MINISTERIO DE ENERGÍA Y MINAS

Nº 0174-2022-MINEM/DGAAE

Visto, el Registro N° 3219493 del 27 de octubre de 2021 presentado por Concesionaria Línea de Transmisión La Niña S.A.C. mediante el cual solicitó la evaluación del Estudio de Impacto Ambiental semidetallado (EIA-sd) del proyecto “Enlace 220 kV Leoncio Prado – Aguaytía, Subestaciones, Líneas y Ampliaciones Asociadas”, ubicado en los distritos de Rupa Rupa, Luyando, Daniel Alomía Robles, Hermilio Valdizán, provincia de Leoncio Prado, departamento de Huánuco; y en el distrito y provincia de Padre Abad, departamento de Ucayali; y, el Informe N° 0640-2022-MINEM/DGAAE-DEAE del 21 de octubre de 2022.

Figura 2 Diagrama de procesos cuantificado

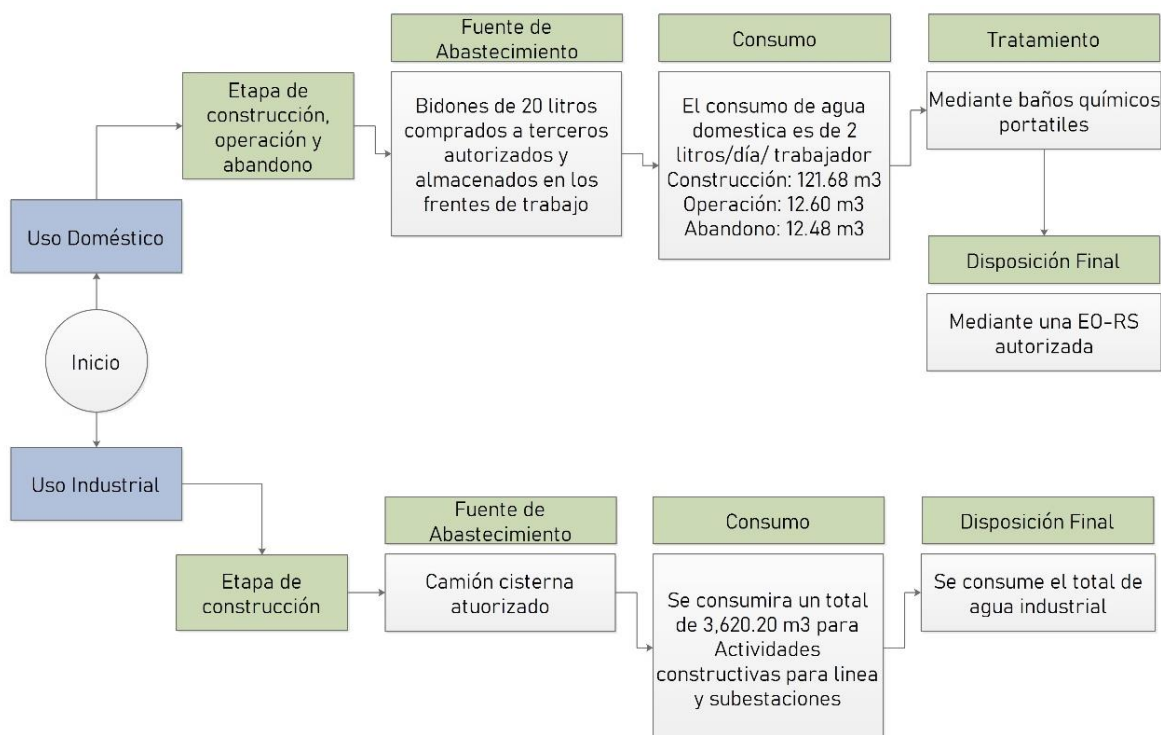
Mediante Oficio N° 0445-2022-MINEM/DGAEE que contiene Información Complementaria el administrado presenta a continuación el siguiente diagrama que representa el balance de agua desde su captación hasta su disposición final.

Figura 4. Especificaciones de la faja de servidumbre

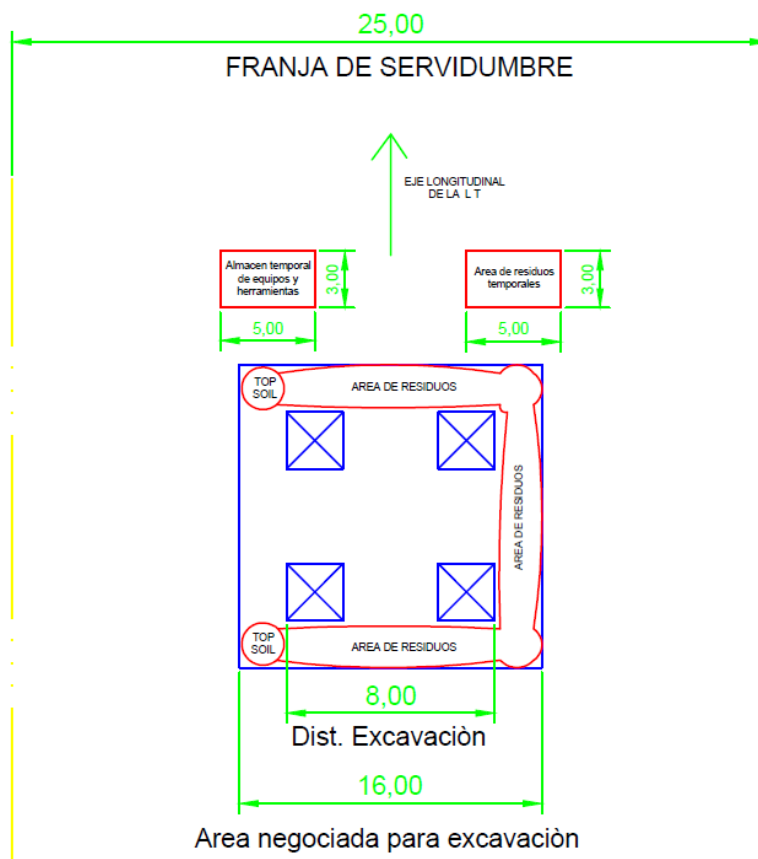
Respecto a los accesos que son los componentes auxiliares del Proyecto, se detalló su distancia a cuerpos de agua y respecto a las áreas de trabajo temporal para la construcción de torres, se ubicarán en el área inmediata a la cimentación de la torre dentro de la franja de servidumbre, en la siguiente Figura se detalla los aspectos de servidumbre:

Figura 5. Estructura de la Torre 27

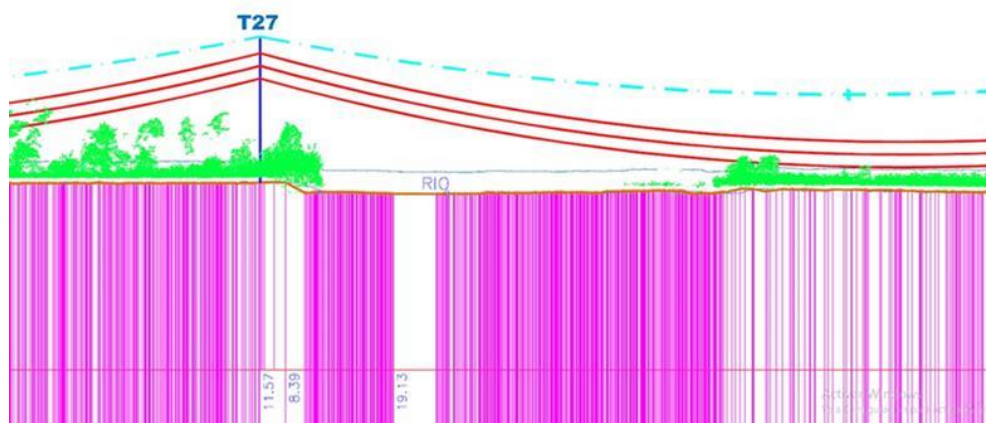
Respecto a la torre T27 como la más cercana a un cuerpo de agua, no se prevé que las actividades constructivas afectan la calidad y cantidad del cuerpo de agua por los siguientes aspectos:

- La estructura se encuentra ubicada sobre una plataforma sobre los 3,7 m por encima del nivel del río. En cuando a la preocupación por los efectos de una probable inundación de los bordes del río es necesario precisar que las fundaciones previstas son del tipo pedestal de concreto lo que garantiza su estabilidad.

Figura 6. Acuífero Poroso No Consolidado Media

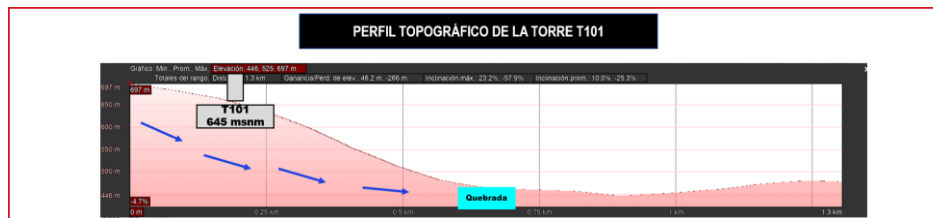
En este acuífero se identifica formaciones detríticas permeables en general no consolidadas. Son acuíferos generalmente extensos, con productividad elevada (permeabilidad elevada). En su composición litológica predominan los depósitos aluviales. Se identifica esta unidad entre las torres T114-T144. De acuerdo al estudio geotécnico se identificó nivel freático a 1.40, 1.20 y 2.20 metros en las calicatas cercanas a las torres T119 (V30), T123 (V31) y T143, sin embargo, dado a que el Proyecto representa una intervención puntual, las cimentaciones de los componentes (torres) a una profundidad promedio de 2.5 metros, no generan una barrera continua, de tal forma, que afecte la dinámica hidráulica de la zona, por lo que lo que no constituye inestabilidad para los aspectos constructivos, así como afectación a acuíferos.

Figura 7. Acuífero Poroso No Consolidado Alta

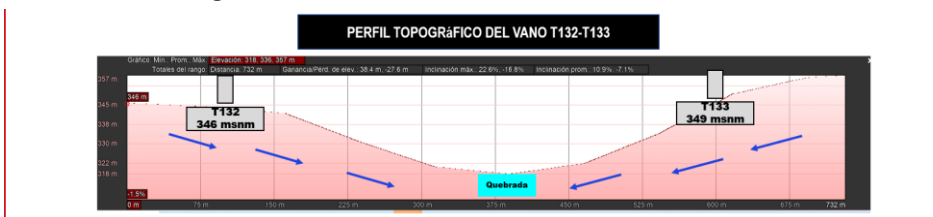
Asimismo, en esta unidad se ha identificado que las zonas de recarga del Acuífero corresponde a las partes más altas de los Depósitos Aluviales (Qh-al) entre una cota promedio de 330 msnm, cabe precisar, que esta unidad tiene un relieve de tipo "vertiente o piedemonte aluvial" cuya pendiente es variable entre 0-4%, motivo por el cual la dirección de flujo es de tipo detrítico y van en dirección nor-este siendo el cuerpo receptor intermediario diferentes quebradas sin nombre como la quebrada identificada entre vano T132-T133 desembocando finalmente en el río Aguaytía cuya cota corresponde en promedio a 270 msnm.
